川内原子力発電所 1, 2号炉 特別点検

(原子炉容器の特別点検要領書における試験対象範囲図について)

2023年4月4日

九州電力株式会社

自主点検範囲図 (1号炉)

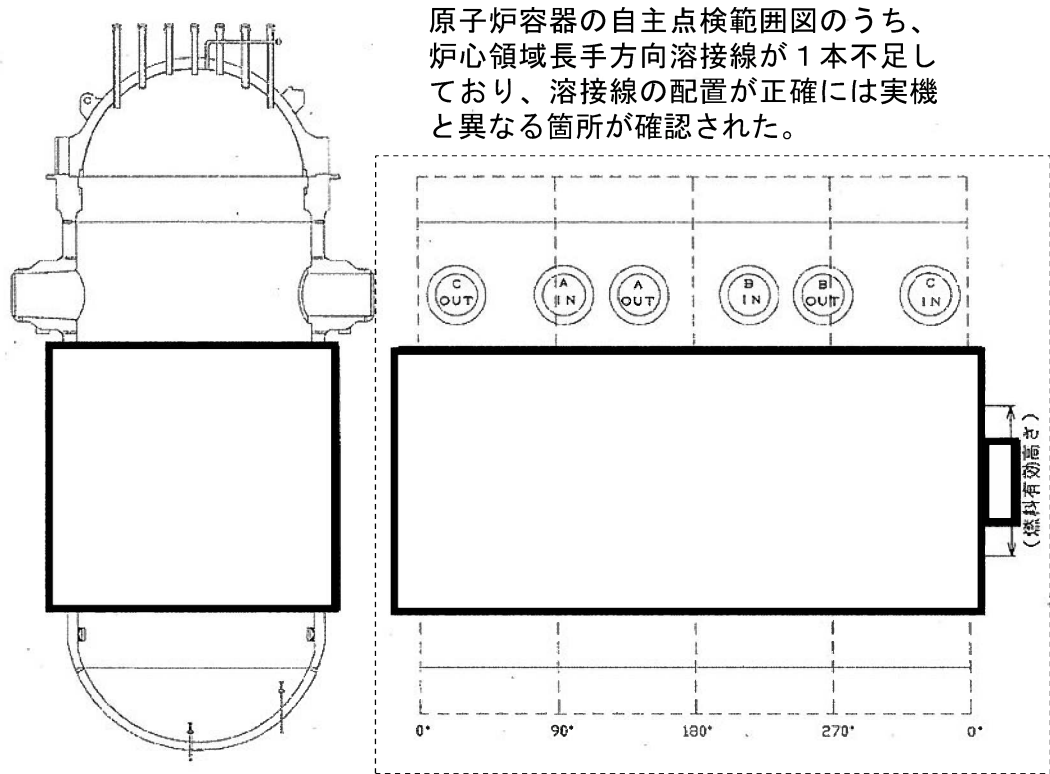
原子炉容器の自主点検範囲図のうち、炉心領域長手方向溶接線が1本不足しており、溶接線の配置が正確には実機と異なる箇所が確認された。
